# Addendum de Novembre 2021

**Commune de BROSSAC  
Carrière au lieu-dit « Chez Verdier »**

**Renouvellement et extension d'une carrière de sables et graviers  
Demande de dérogation au titre de la préservation du patrimoine naturel  
Défrichement de parcelles boisées**

**ELEMENTS COMPLEMENTAIRES ET MODIFICATIFS  
SUITE A LA PROCEDURE D'INSTRUCTION  
DONT MEMOIRES EN REPONSES AUX AVIS DE LA MRAE ET DU CNPN  
ET MODIFICATION DE L'EMPRISE D'EXTENSION SOLLICITEE**

**Figure 2: Modification de la carte de la mesure d'évitement ME01 page 215 du tome 3.3**

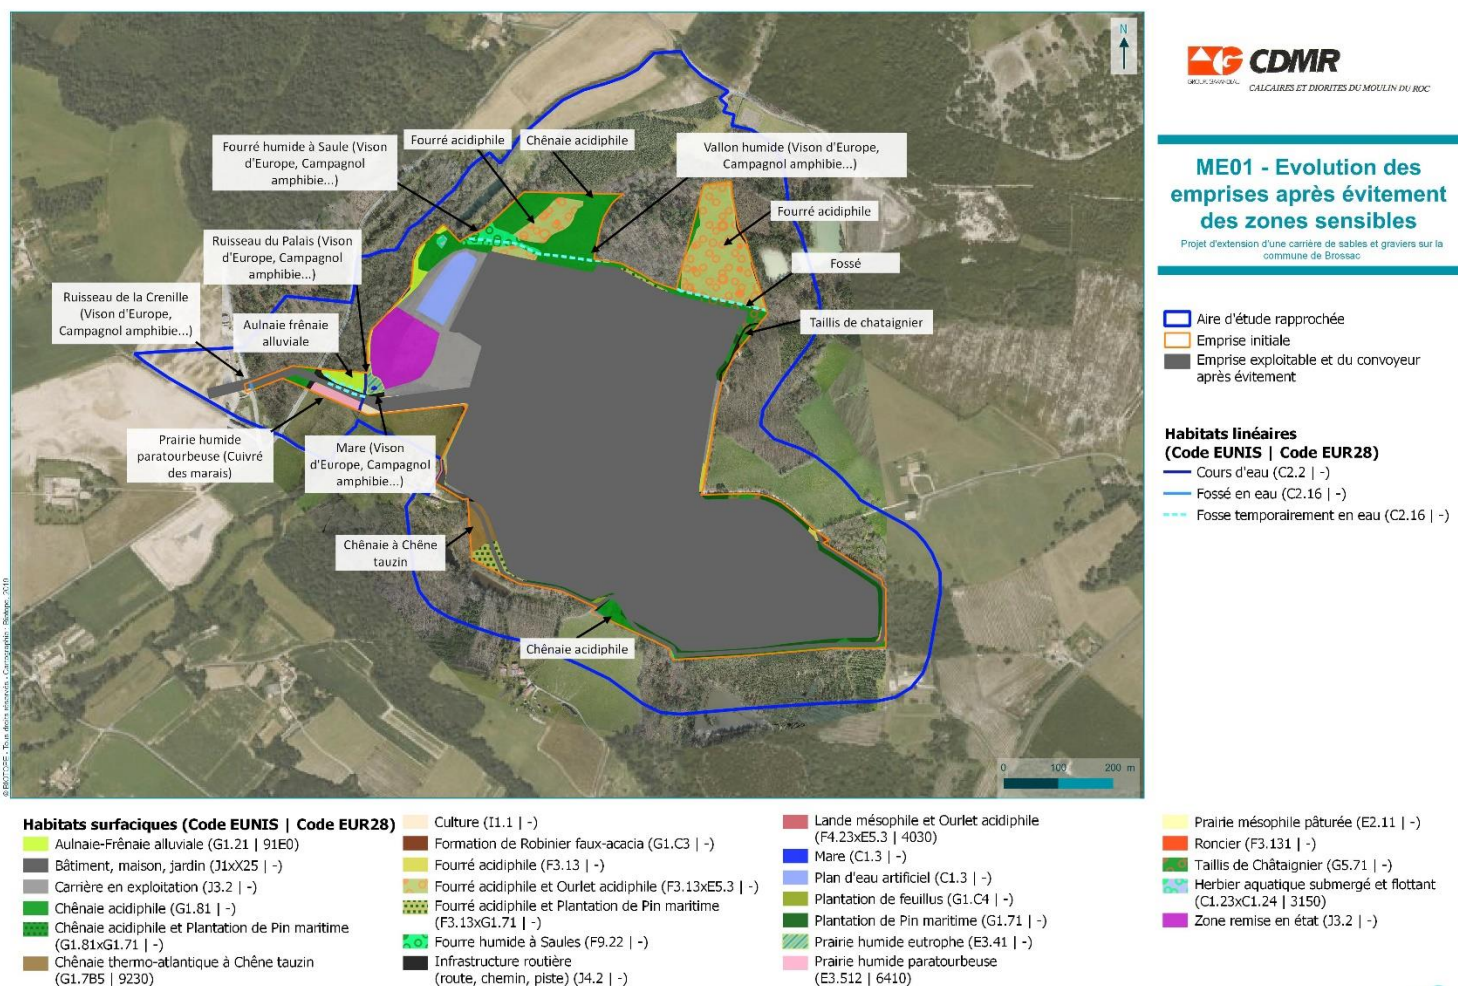
Cependant, au vu de l'avis du CNPN en date du 12 aout 2021 et de l'intérêt porté au fossé temporaire situé au Nord-Est du projet, qu'il était initialement prévu de dévier durant la phase des travaux puis de reconstituer à terme, **le pétitionnaire a proposé de modifier son projet d'exploitation et de renoncer à la traversée de ce vallon et à l'exploitation des deux parcelles situées au Nord de ce vallon.**

Avec cet évitement complémentaire, les surfaces évitées représenteront 10,32 ha soit une réduction de 30% de l'emprise initiale (cf. détail dans le mémoire en réponse au CNPN en annexe, § III.2 -).

Ainsi après évitements complémentaires, la carte des habitats naturels évités par le projet est donc modifiée comme suit et remplace la carte présentée en page 215 du tome 3.3

**Figure 3: Nouveau plan parcellaire mis à jour après retrait des parcelles 372 et 373**

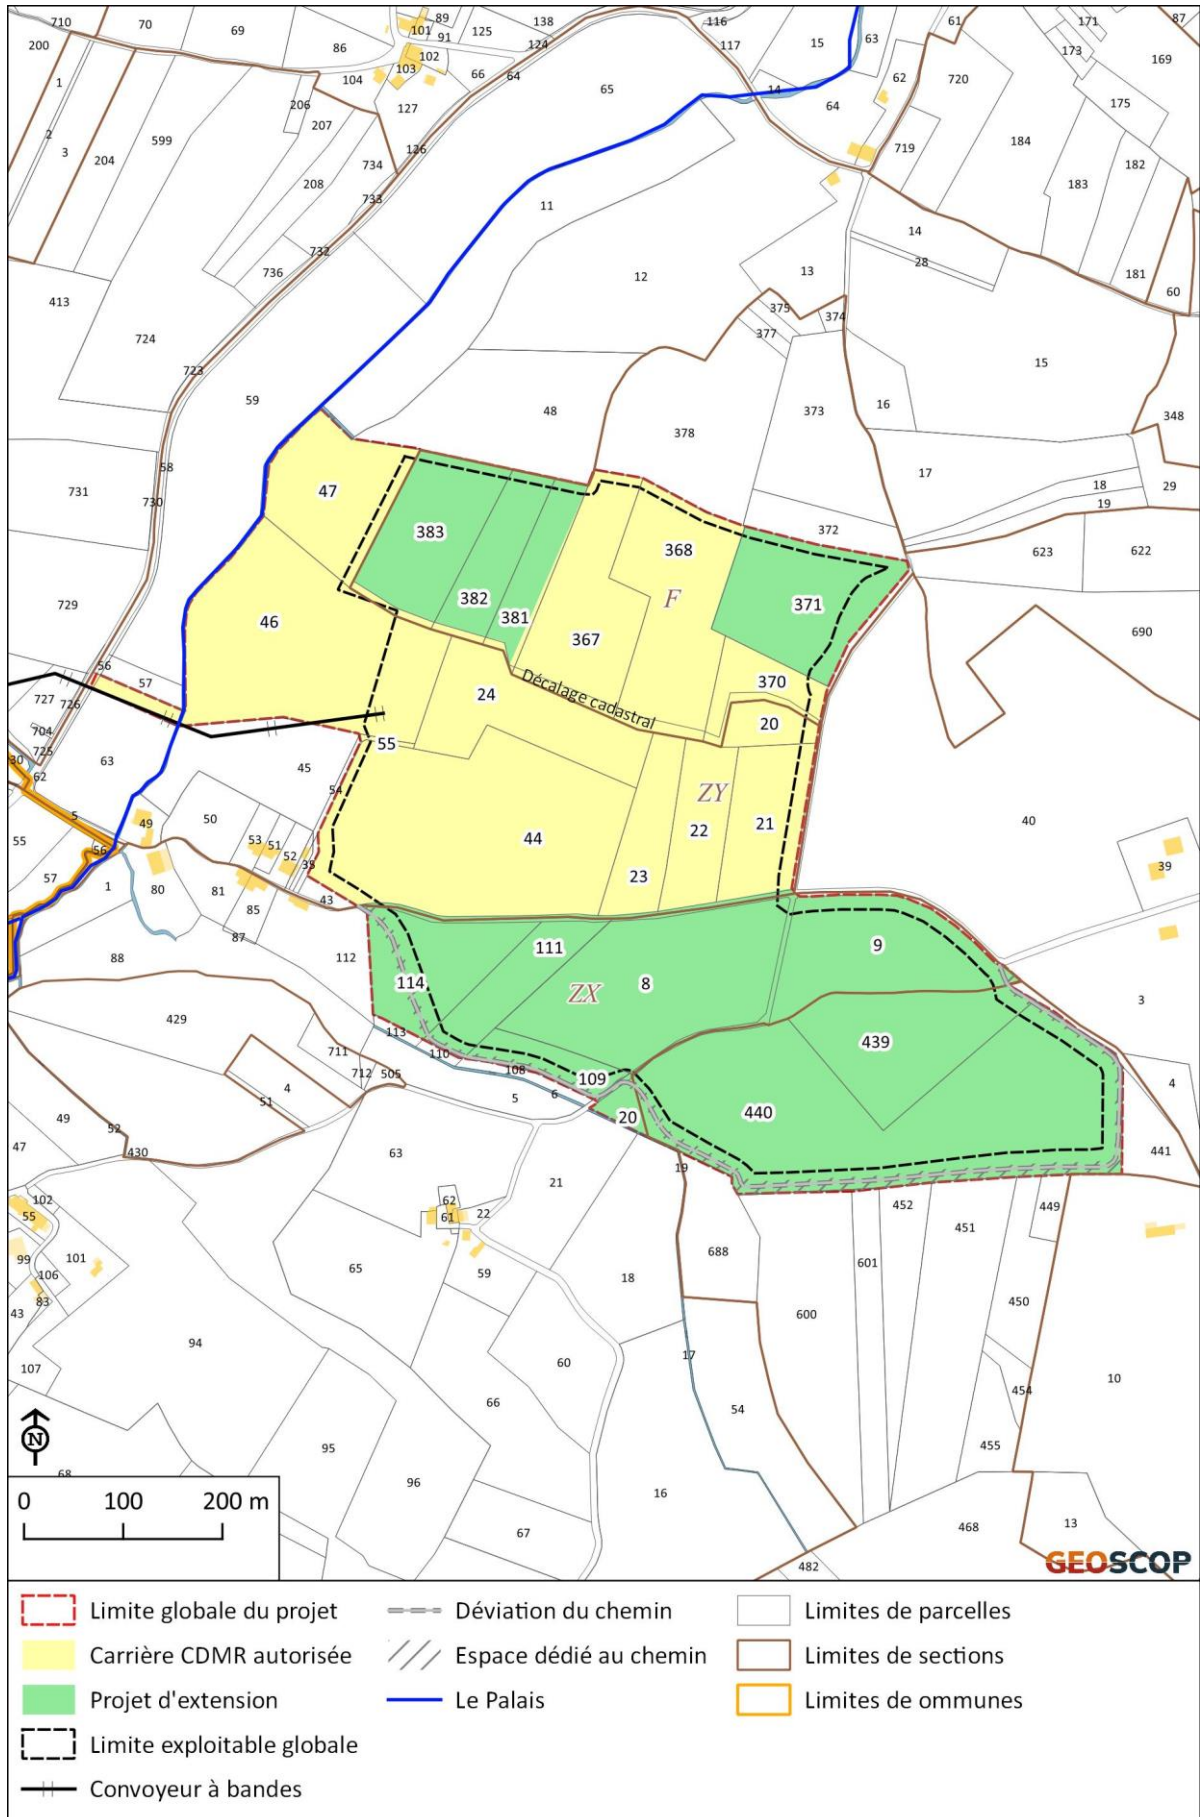
Le projet d'extension est donc réduit de 2,2669 ha. Le tableau parcellaire de la demande est ainsi modifié :

**La demande d'extension porte désormais sur une superficie de 20,90 ha. La surface totale sollicitée pour la carrière est désormais de 40,71 ha**

Le plan parcellaire présenté en figure 2, page 10 du tome 2 est ainsi modifié. De même l'ensemble des emprises du dossier sont désormais à considérer en ôtant ces deux parcelles.

**Figure 4: Nouveau plan de phasage mis à jour après retrait des parcelles 372 et 373**

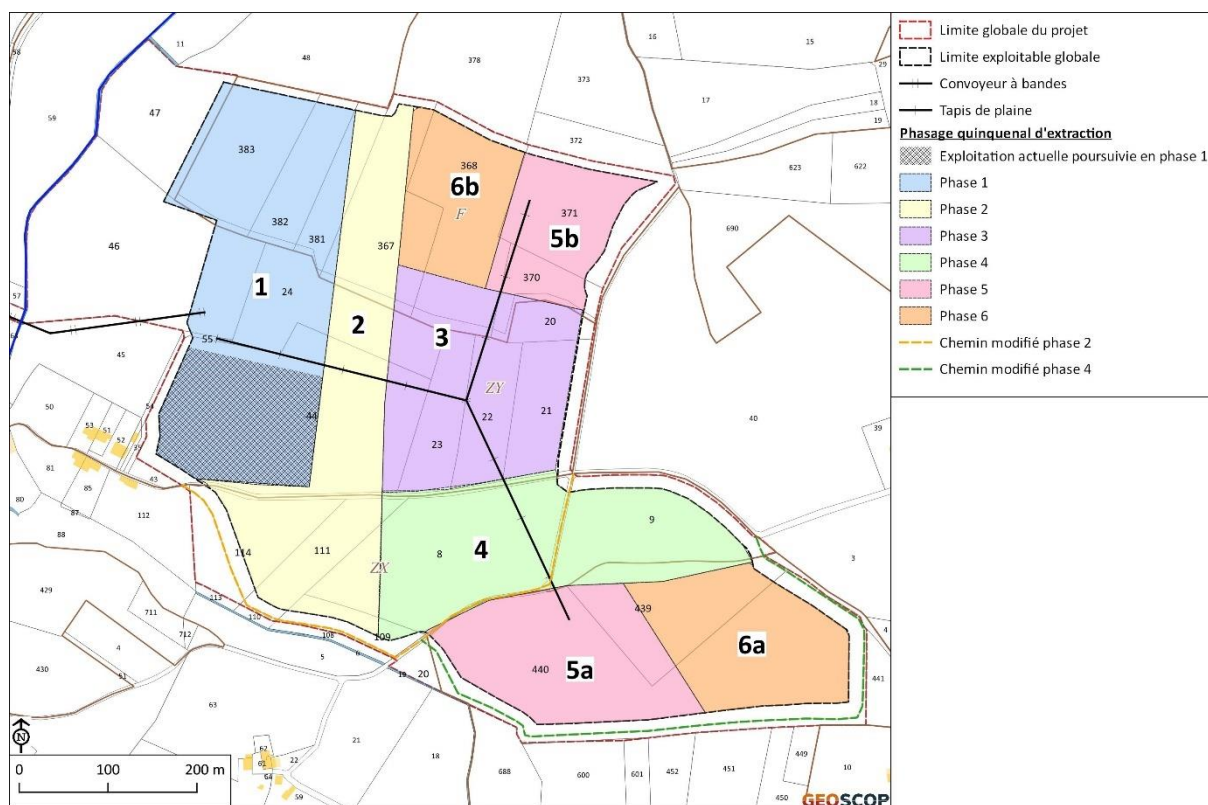
Cette réduction d'emprise réduit le gisement exploitable d'environ 290 000 tonnes. Au regard des délais pour l'obtention de l'autorisation, et des variabilités possibles sur la cadence d'extraction, le plan de phasage de l'exploitation n'est pas révisé. Seule cette zone d'extraction est ôtée du phasage d'exploitation en phase 5.

Ainsi le plan de phasage indiqué en figure 9 p. 24 du tome n°2 est ainsi modifié :

**Schéma d'implantation des clôtures à proximité du Palais**

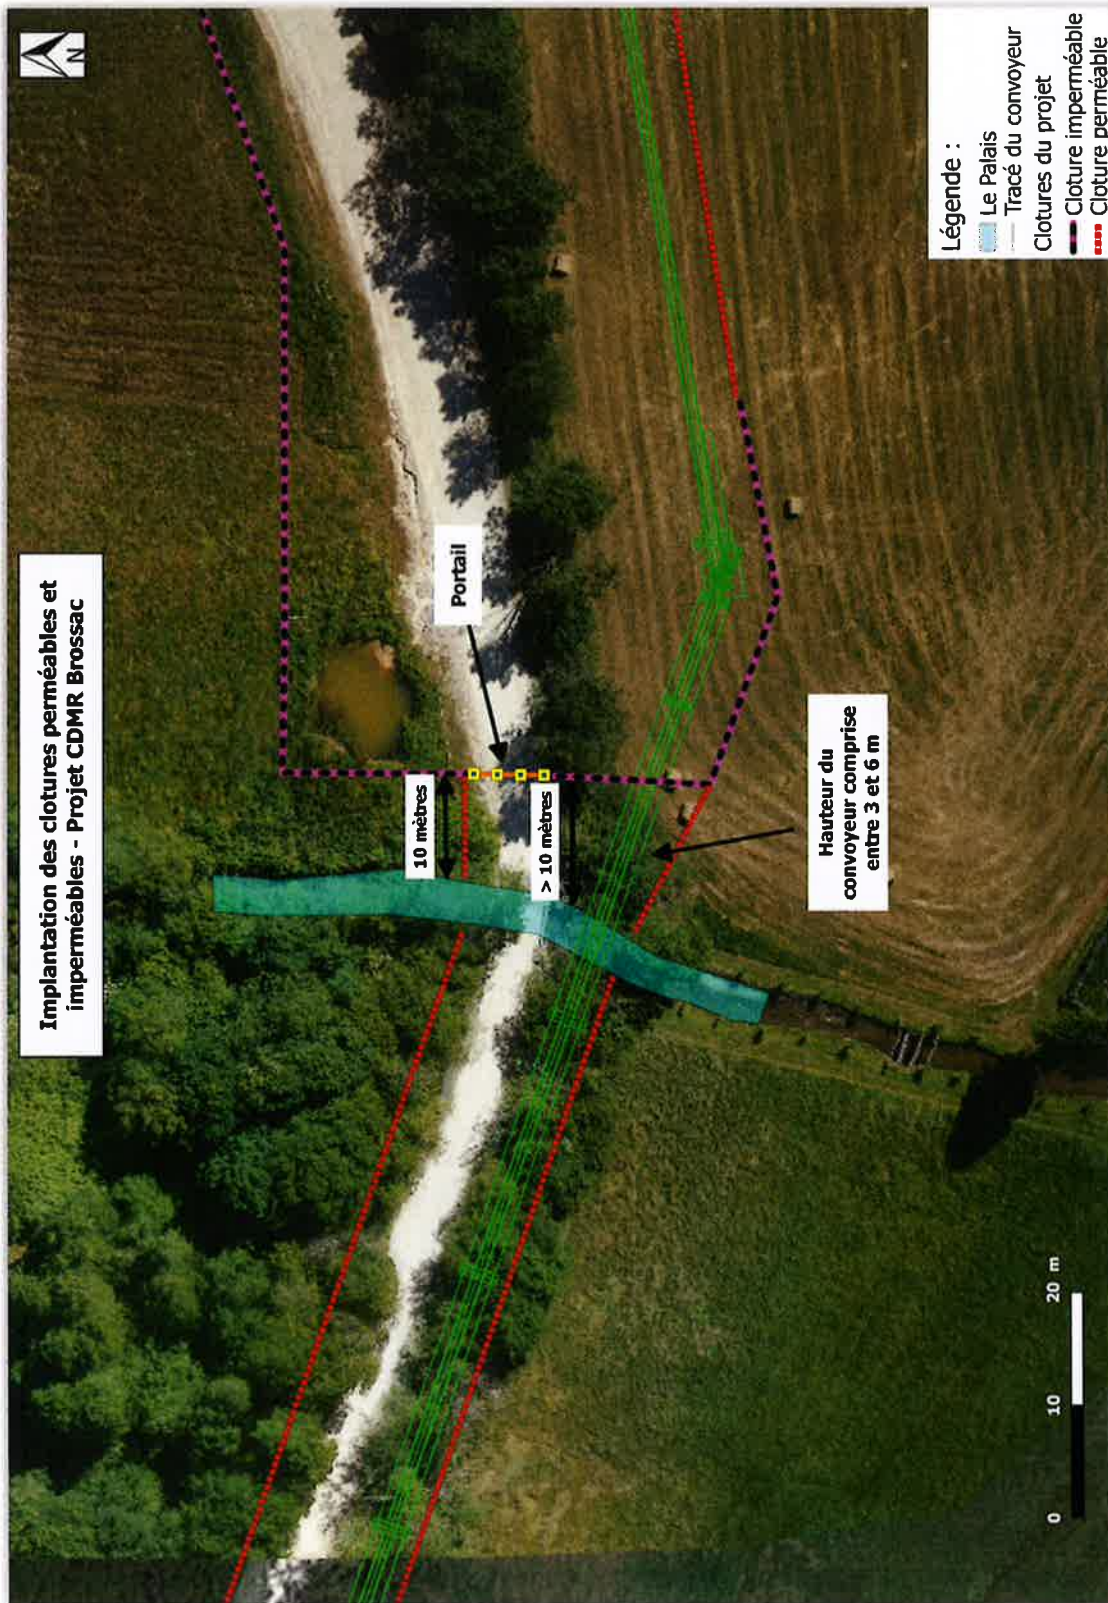
| <p><i>Mesure d'évitement ME02 : la distance du balisage par rapport aux zones sensibles notamment à proximité du Palais mériterait d'être chiffrée ; un recul suffisant permettant la circulation de la faune semi-aquatique est nécessaire.</i></p> | <p>Le balisage provisoire des zones sensibles sera réalisé à l'aide de rubalise et de piquets et afin de bien délimiter ces secteurs sans empêcher le passage des espèces, il sera implanté à 2 – 3 mètres des zones sensibles (cf. Mesure MR03 p. 228 à 231 du Tome 3.3). Concernant le Palais, un recul supplémentaire de ce balisage sera prévu pour permettre le passage de la faune semi-aquatique et dès le début des travaux du convoyeur, un système de clôtures imperméables sera implanté à l'est du Palais (côté carrière) en laissant un passage d'au moins 10 mètres le long des rives du Palais – voir le schéma d'implantation des clôtures en annexe. Les</p> | <p>Sujet traité p. 216, p. 221 et 222, p.228 à 231 du Tome 3.3</p> <p>Schéma zoomé d'implantation des clôtures au niveau du Palais en annexe du présent document.</p> |

Les clôtures à proximité du Palais seront adaptées pour permettre le libre passage de la faune semi-aquatique : les clôtures seront perméables à l'ouest et à l'est du Palais sur une largeur de 10 mètres minimum : le schéma d'implantation est présenté ci-après.

**ANNEXE 2 : Localisation des 3 stations de *Lobaria pulmonaria* et *scrobiculata***

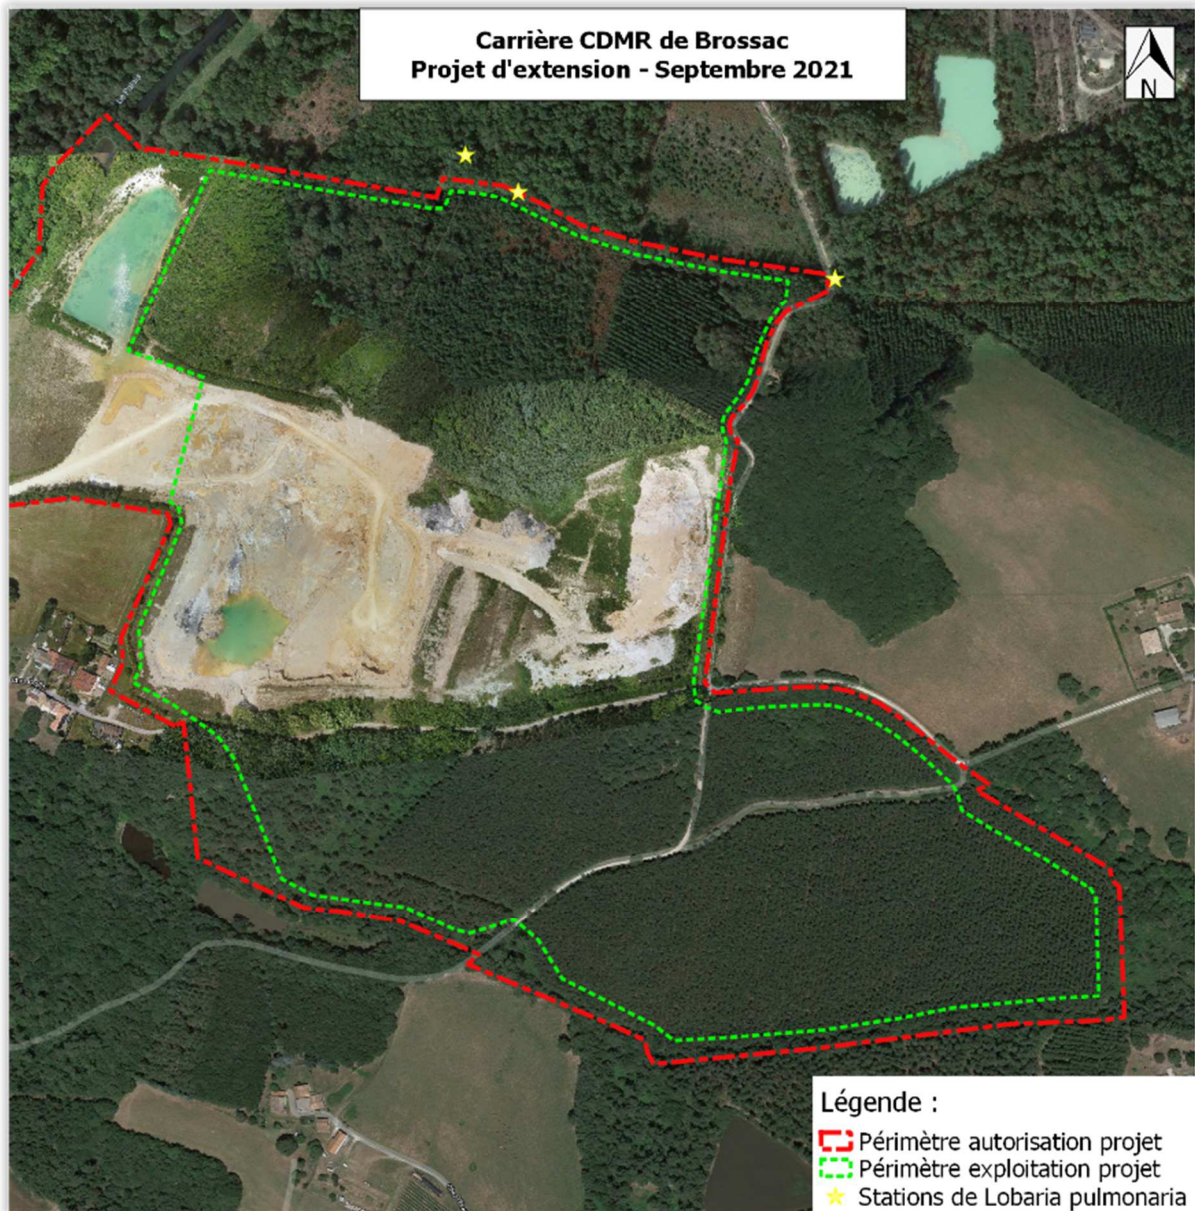
Au rang des insuffisances, la présence non détectée de 3 stations de *Lobaria pulmonaria* et *L. scrobiculata* sur chênes tauzin ou pédonculés sur la colline au nord du ruisseau temporaire de la Boissette. Il s'agit de la deuxième station du département 16. On peut aussi citer la non incorporation de l'ensemble des plans d'eau du Moulin Noir situé à l'est du projet sur la commune de Brossac issu d'une ancienne carrière et qui constitue un réservoir de biodiversité sans gestion accueillant cistudes et autres espèces des zones humides. Enfin deux futaies matures aux bois du Carrefour et aux Débats accueillent le Circaète Jean-le-Blanc.

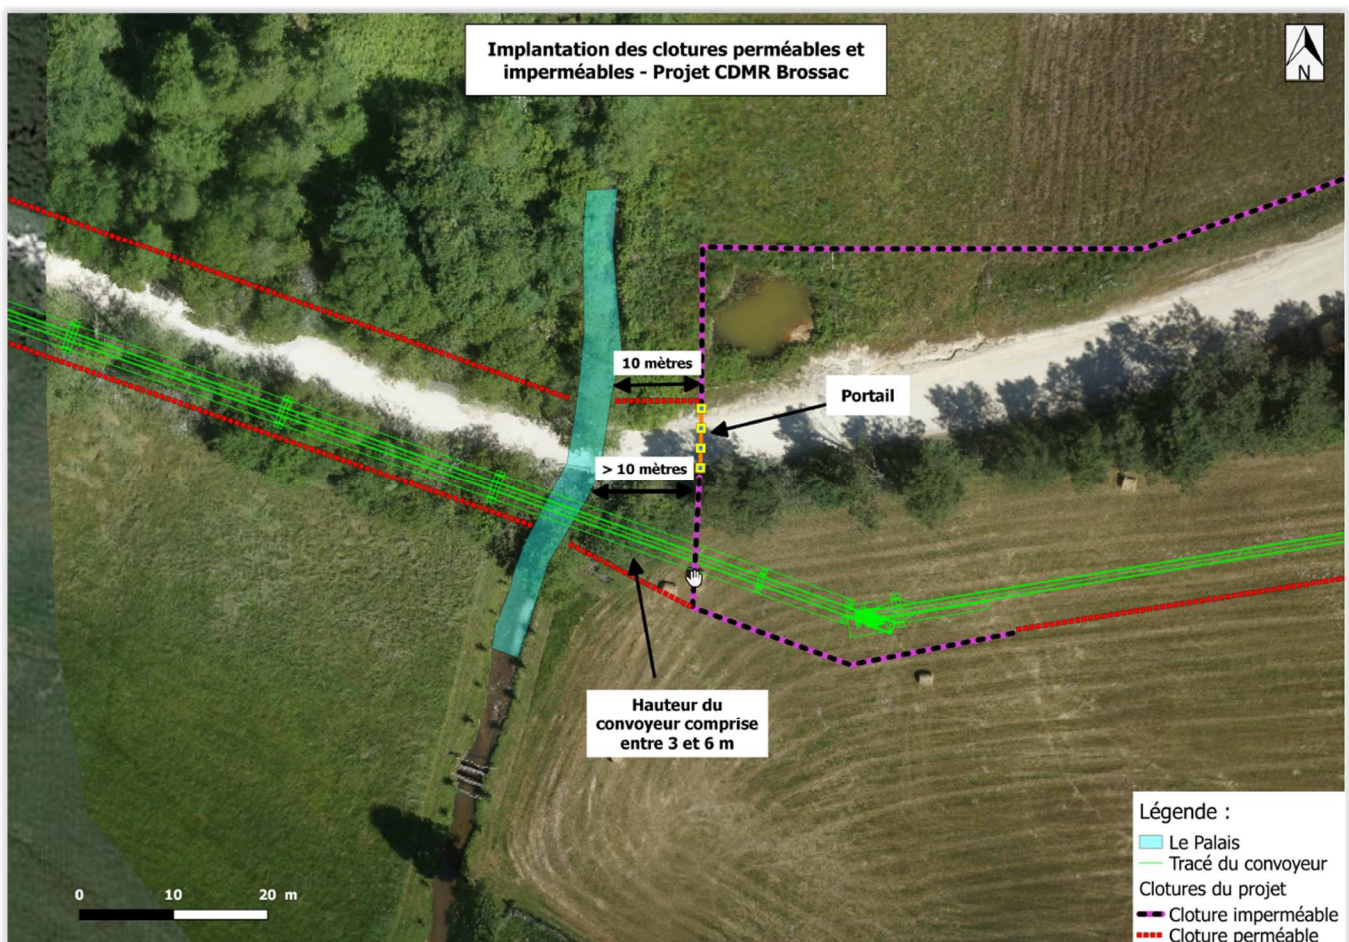
Le dispositif de mise en défens reste cependant à préciser quant au type de clôture envisagé et à son positionnement par rapport au cours d'eau du Palais (distance) de manière à garantir au mieux la libre circulation des mammifères semi-aquatiques.

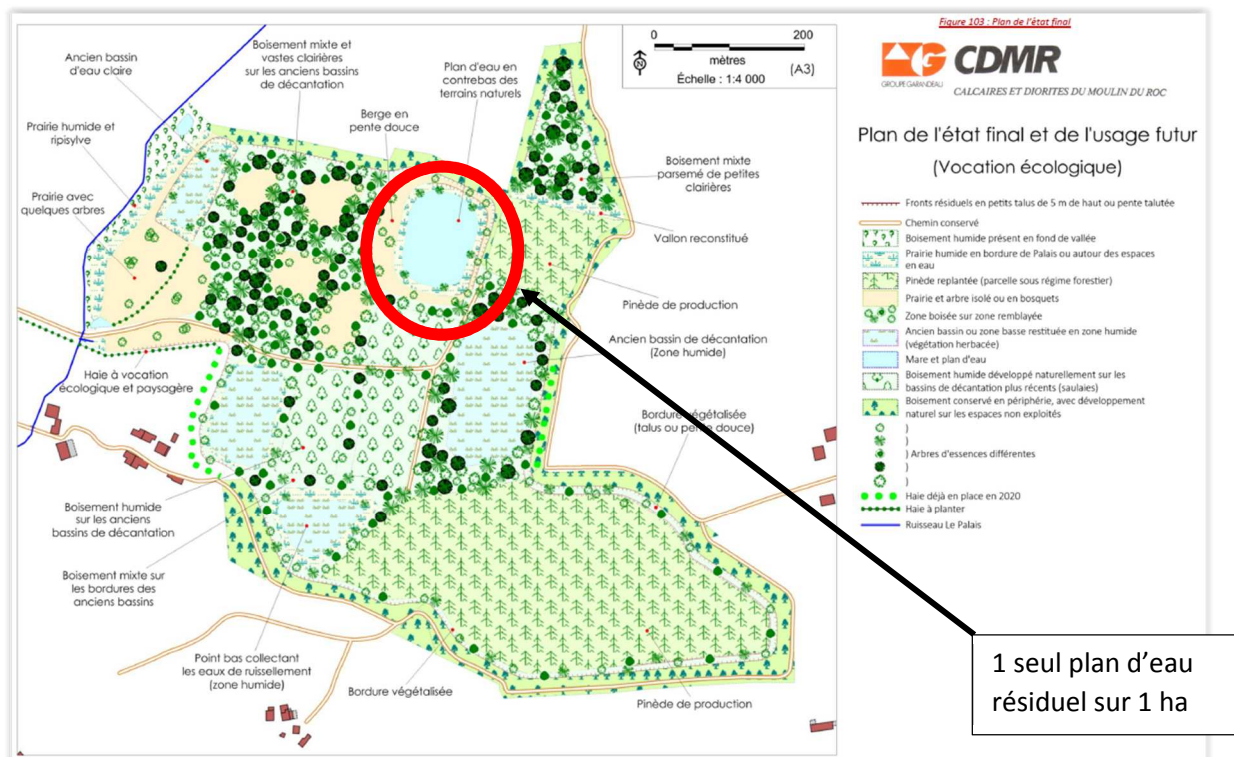
**En termes de réaménagement, le projet prévoit la création de plans d'eau. La MRAE recommande que les porteurs de projet revoient leur projet de remise en état du site après exploitation, selon les orientations du SDAGE Adour-Garonne et du futur SAGE Isle-Drone, en créant des zones humides**

**plutôt que des plans d'eau.**

Contrairement à ce qu'indique la MRAE, le projet de remise en état du site, présenté p.306 du Tome 3.2 et présenté ci-dessous, prévoit une remise en état majoritairement composée de boisements et de zones humides, avec un seul plan d'eau résiduel d'environ 1 ha au regard des 26 ha exploitables.

Ce plan d'eau correspond à la dernière tranche d'exploitation au nord de la carrière et ne pourra donc pas être remblayé. Ses berges seront aménagées en pentes douces pour créer une gradation de milieux prairiaux entre boisements et plan d'eau. Des zones de hauts fonds et de prairies humides temporairement submergées par le plan d'eau seront ainsi créées.
